志賀原子力発電所2号炉

敷地及び敷地周辺の地質・地質構造

【調査計画及び現地調査でのコメントへの回答方針】

2021年12月15日
北陸電力株式会社

福浦断層南端付近 調査位置図

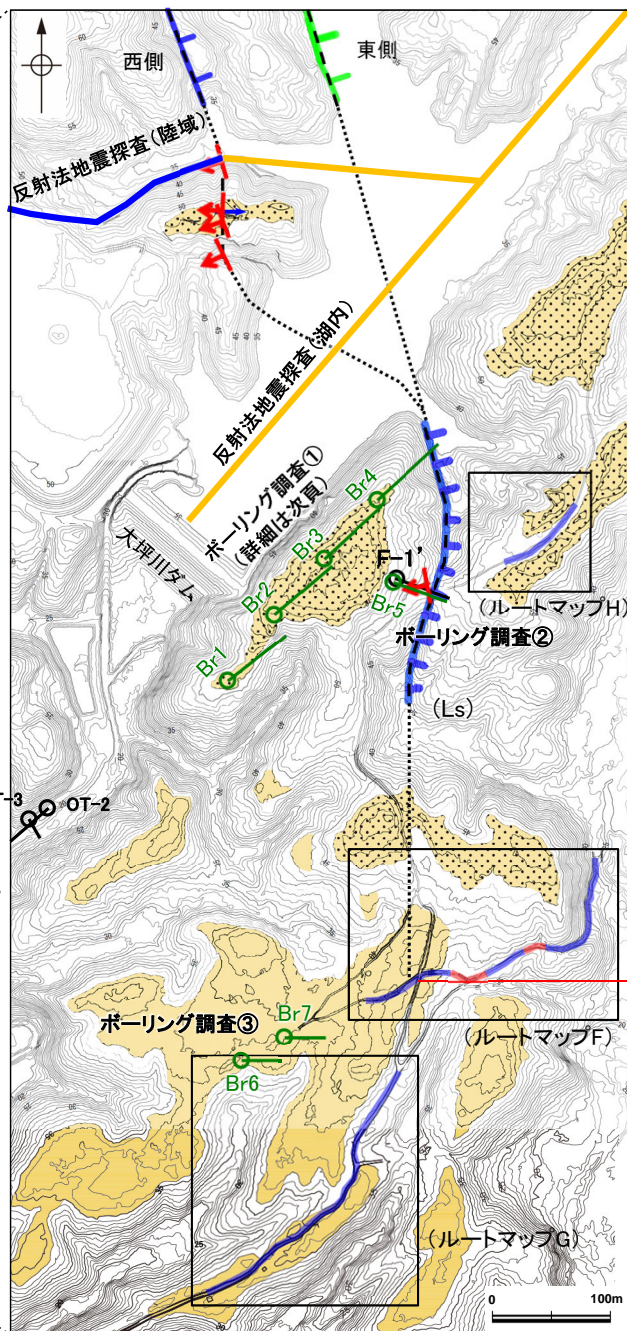
区分	No	コメント	回答方針	回答の説明時期(予定)
敷地周辺の地質・地質構造	福浦断層	21	福浦断層南部の改変前の地形データを示すこと。	福浦断層南部の改変前の航空写真から地形図, 赤色立体地図を作成し, 改変前の地形の説明性の向上を図る。	2022年4月
	福浦断層	22	福浦断層南部の断層トレースや南端の評価について, 大坪川ダム左岸のF-1' 孔で確認された破砕部の追加分析等も含めて, 地質データの拡充等を行うことにより, 根拠を充実させること。	ボーリング調査等を実施し, 福浦断層南部の断層トレースや南端に関する地質データを拡充する。(今回, 追加調査計画を説明(P.4~6).)	2022年4月
	福浦断層	23	福浦断層南部において, 反射法地震探査の実施を検討すること。	反射法地震探査を実施し, 福浦断層南部の断層トレースに関するデータを拡充する。(今回, 追加調査計画を説明(P.4, 5).)	2022年4月
	長田付近の断層	24	長田付近の表土はぎ調査①で確認された不整合境界に関する詳細なデータを示すこと。	表土はぎ調査①地点で露頭の再観察を実施し, 不整合境界に関する詳細なデータを追記する。	2022年4月
	富来川南岸断層	25	富来川南岸断層の北東端(Loc.A)の評価にあたり, 今田付近の地質データを用いて評価することの妥当性を説明すること。また, 地表踏査で得られた露頭データが北東端(Loc.A)の評価に十分であることの説明性を向上させること。	富来川南岸断層北東端の評価について, 断層の想定延長範囲や今田付近の地質データとの関係を詳細に記載する。	2022年4月
	富来川断層	26	富来川南岸断層の北東方に位置する富来川断層の評価について, 文献との対応や富来川南岸断層との関係も含めて説明すること。	敷地周辺(5km以遠)の断層評価において, 富来川断層の評価について, 文献との対応や富来川南岸断層との関係も含めて説明を行う。	2022年1月
	段丘面	27	能登半島西岸の段丘面高度分布における傾動の有無については, 標高のばらつきがあることを踏まえ, 評価を行うこと。	能登半島西岸の段丘面高度分布の傾動の有無について, 標高のばらつきを踏まえた評価を行い, 記載の見直しを行う。	2022年4月

調査の目的		対応するコメント	調査の内容※1	調査位置 (次頁)	終了時期 (予定)
福浦断層南端付近の評価に対するデータ拡充	<ul style="list-style-type: none"> ・ボーリング調査①(大坪川ダム左岸付近) ⇒大坪川ダム右岸の2本の断層の延長位置である大坪川ダム左岸で群列ボーリングを実施し、福浦断層の有無、断層トレースを確認する。 ・ボーリング調査②(F-1' 孔付近) ⇒大坪川ダム左岸のF-1' 孔で確認した福浦断層に対応する破碎部が不明瞭であることから、ほぼ同じ位置でボーリングを行い、福浦断層の有無、断層トレースを確認する。 ・ボーリング調査③(ルートマップG付近) ⇒ルートマップGの北西方に位置する北東-南西方向の谷地形で群列ボーリングを実施し、福浦断層の有無を確認する。 	22	<ul style="list-style-type: none"> ・ボーリング調査①(大坪川ダム左岸付近): 4本 Br1~4, 掘進傾斜: 45°, 掘進長: 各100m ・ボーリング調査②(F-1' 孔付近): 1本 Br5, 掘進傾斜: 45°, 掘進長: 70m ・ボーリング調査③(ルートマップG付近): 2本 Br6~7, 掘進傾斜: 45°, 掘進長: 各50m 		2022年 2月
	敷地から福浦断層南部を横断するように反射法地震探査を実施し、福浦断層南部の断層の位置や傾斜などの地下構造を確認する。	23	<ul style="list-style-type: none"> ・反射法地震探査, 解析: 4測線 総延長: 約6.2km (陸域: 約5.4km, 湖内: 約0.8km) 		2022年 3月

【大坪川ダム基礎掘削面 地質観察結果(原図)】

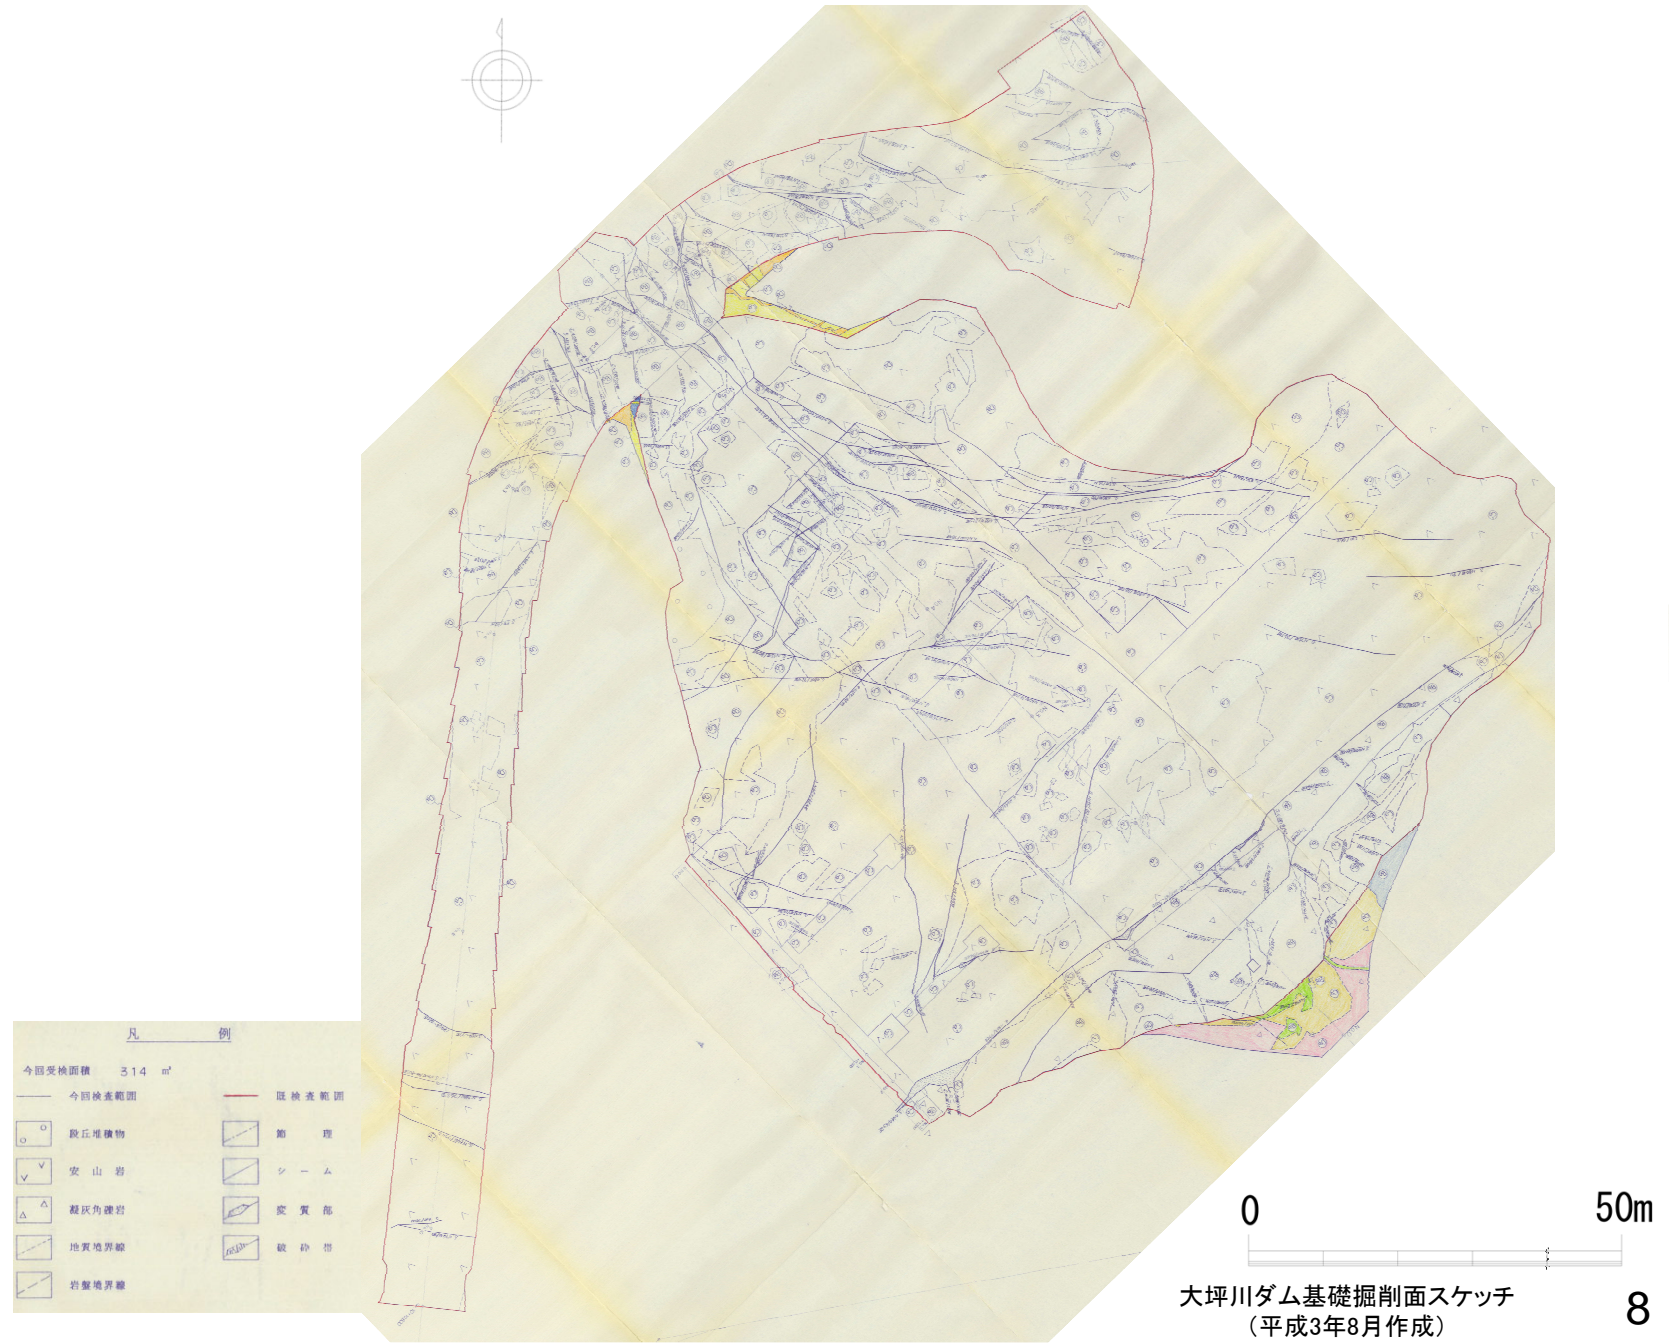
- ・大坪川ダムの建設時の地質観察データを確認した結果、破碎帯、シーム等が示されている。
- ・これらは概ね連続性に乏しく、福浦断層と走向・傾斜が調和的な断層は認められない。
- ・なお、基礎掘削面の南東部にNE-SW走向のシームが連続して示されているものの、南東傾斜であり、福浦断層の西傾斜とは整合しない。また、その南西方延長にあたる谷地形(3)の位置で実施したボーリング孔(OT-2孔、OT-3孔)では谷地形(3)の走向に対応する断層は認められない(第1009回審査会合において説明済)。

2. 現地調査でのコメント及び回答方針 –コメントNo.121回答方針–

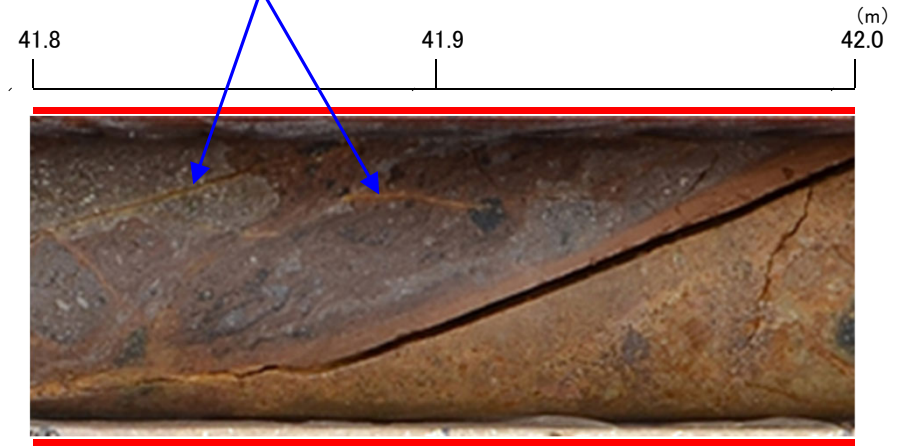
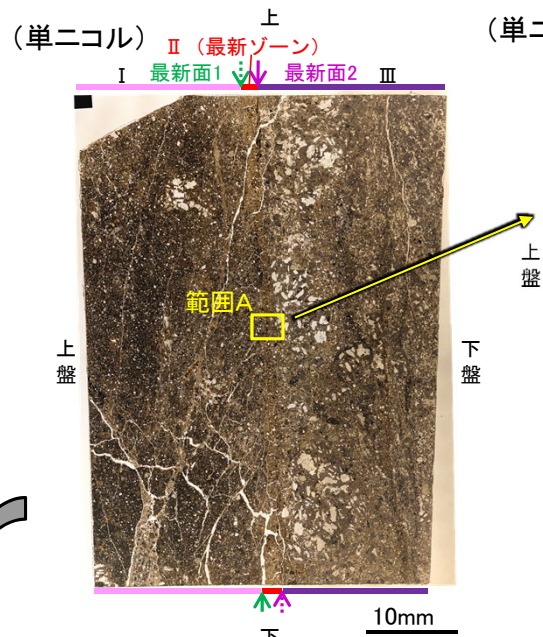
区分	No	コメント	回答方針	回答の説明時期(予定)
敷地の地質・地質構造	変質鉱物の年代評価	116	穴水累層中に認められる白色脈と第四系の関係について、露頭での再観察等、より詳細なデータを示すこと。	No.2トレンチ、大坪川ダム右岸トレンチ等で安山岩中の割れ目に沿って認められる白色脈について、第四系との関係が確認できる箇所の拡大写真や分析等のデータを示す。	2022年2月
	S-2・S-6(上載地層法)	117	No.2トレンチでは、断層活動の影響により地層が山側に傾斜している可能性も考えられるため、上載地層の傾斜方向や礫の長軸の傾斜方向の説明にあたっては、S-2・S-6との位置関係も考慮した分析を行うこと。	M I 段丘堆積物中に認められる層理の傾斜方向と断層との位置関係について整理し、断層活動による層理の傾斜への影響について検討する。	2022年2月
	S-4(上載地層法)	118	35m盤トレンチについて、当該地点で上載地層を用いた手法により活動性を評価するのであれば、断層位置が判別できる露頭を改めて示した上で、説明すること。また、岩盤と上載地層との境界部についても、認定根拠を具体的に示すこと。	35m盤トレンチにおいて、各種分析を行い、断層や岩盤上面位置の根拠となる補強データを取得する。 ・ブロックサンプリング、研磨片等の作成 ・XRD分析、帯磁率測定等の実施 断層と上載地層との関係がより明確に確認できる箇所がないか、検討を行う。 上記を踏まえても説明性の向上が図れない場合は、S-4は鉱物脈法のみで活動性を評価し、当該地点における上載地層法による評価は参考データの位置づけとする。	2022年2月
	S-4(上載地層法)	119	35m盤法面の施工時の記録等があれば提示すること。	35m盤法面の施工記録を整理し、提示する。	2022年2月
	海岸部	120	K-2とK-5の会合部のスケッチと写真及び現状が異なっているように見えるため、スケッチの作成時期やスケッチへの投影の方法が分かるように示すこと。	スケッチの作成時期や作成方法について、追記する。	2022年2月
	ボーリングコア	121	変質鉱物脈と断層との関係については、薄片観察に加え、露頭やボーリングコアでの目視レベルでも詳細な観察を行い、整理して説明すること。	露頭やボーリングコアについて、再観察、各種分析を実施し、断層周辺に認められる変質鉱物脈や変質の状況について、整理する。	2022年2月 (詳細は次頁)

・破碎部中に変質鉱物脈が分布する状況や断層周辺の変質の状況についての記事を追記する。

・上図に示すようなボーリングコアや露頭について、再観察、各種分析を実施し、破碎部中に変質鉱物脈が分布する状況や断層周辺の変質の状況について整理する。

2. 現地調査でのコメント及び回答方針 –コメントNo.123回答方針(S-1, S-4, S-5, S-7)–

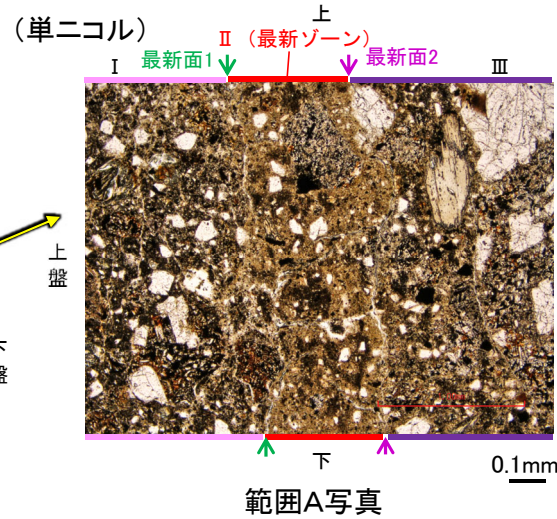
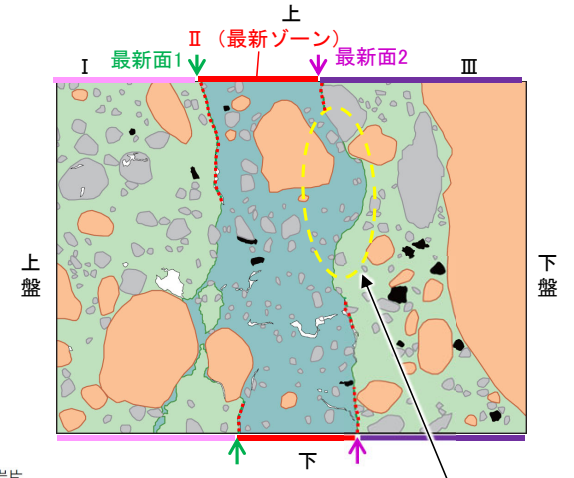
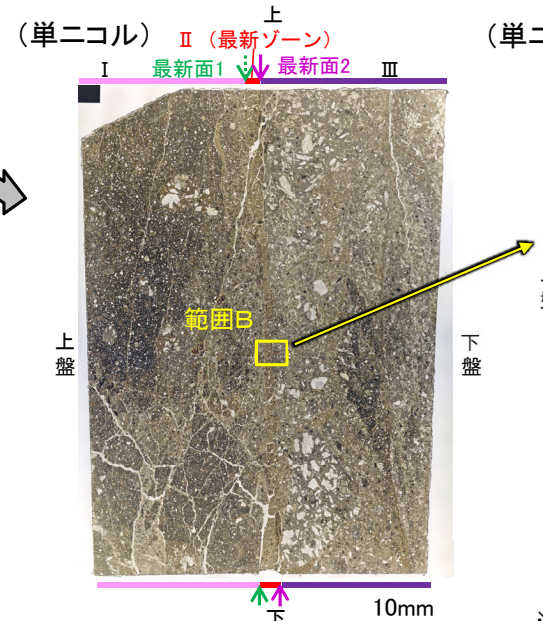
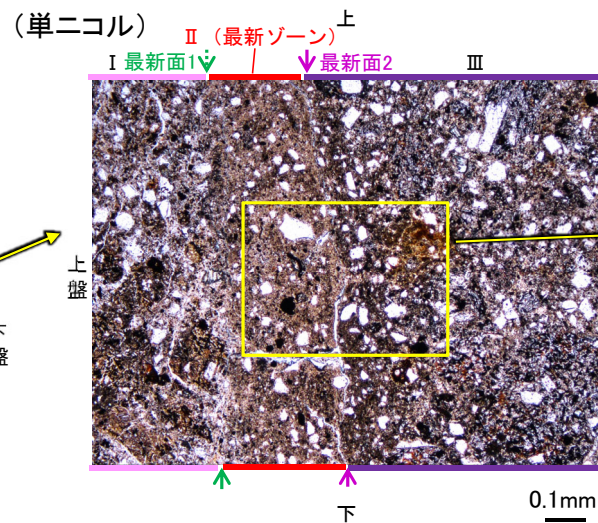
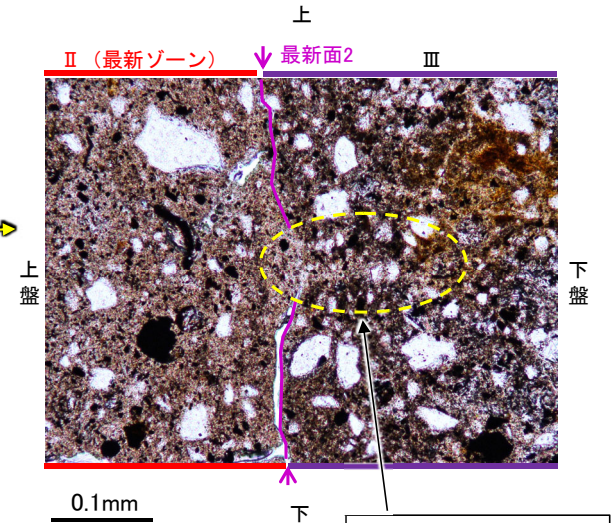
ボーリングコア	122	ボーリングコアで柱状図に記載していない軟質部や条線が認められる箇所について、連続する断層かどうか確認すること。 ・H-6.5' 孔の深度61.5m ・G'-1.5-30孔の深度36.6m ・H-6.5' 孔の深度76.7m	軟質部や条線が認められる箇所について、ボーリングコアの再観察、BHTVの解析を実施し、周辺への連続性について検討する。	2022年2月
	薄片観察(鉱物脈法)	123	最新面と鉱物脈との切り合い関係が不明確な薄片については、改めて追加観察を行うこと。 ・S-1(H-6.7孔)の面2 ・S-4(E-8.50'''孔)の面2 ・S-5(R-8.1-1-3孔)の面1 ・S-7(H-5.7'孔)の面2 ・K-3(M-2.2孔)の面1	最新面と鉱物脈との切り合い関係が明確でない薄片について、必要に応じて新たな薄片を用いて再観察等を実施し、最新面と鉱物脈との切り合い関係についての説明を追記する。	2022年2月 (詳細はP.11, 12)
	薄片観察(鉱物脈法)	124	敷地内断層との比較に用いている福浦断層の薄片観察結果については、含まれる変質鉱物の種類の分析結果も含めて、より詳細に説明すること。また、断層中に認められる積層構造について、薄片観察に加え、露頭での観察結果についても詳細に記載すること。	福浦断層で認められる変質鉱物の分析、薄片観察を実施し、敷地内断層との違いについて追記する。また、大坪川ダム右岸トレンチ等の露頭で認められる積層構造についても、観察結果を追記する。	2022年2月
敷地周辺の地質・地質構造	福浦断層	28	福浦断層の基礎的なデータとして、福浦断層周辺の地形・地質の状況、大坪川ダム右岸トレンチやボーリングコア等において確認された、断層上下盤に分布する地質や変質状況の違いについて、整理すること。	福浦断層上下盤に分布する地質や変質状況を整理し、岩相の分布図を示す。	2022年4月
	福浦断層	29	大坪川ダム右岸トレンチにおいて、断層活動による変形がどこまで及んでいるかについて検討すること。また、上載地層の観察や破砕物の性状から考えられる活動履歴の状況について整理し、より詳細な説明を行うこと。	大坪川ダム右岸トレンチの露頭について、再度観察、各種分析を行い、観察・分析結果を追記する。また、赤色土壌の上位の赤褐色土壌に変形が及んでいる可能性についても検討する。	2022年4月

最新面2と鉱物脈との
切り合い関係が不明確。

【回答方針】最新面と鉱物脈との切り合い関係が不明確な箇所については、奥に削り込んだ位置で作成した別の薄片等の観察を実施し、最新面と鉱物脈との切り合い関係が明確な箇所を示す。

奥に削り込んだ位置
で作成した別の薄片
等で観察を実施。

最新面2と鉱物脈との
切り合い関係が明確。
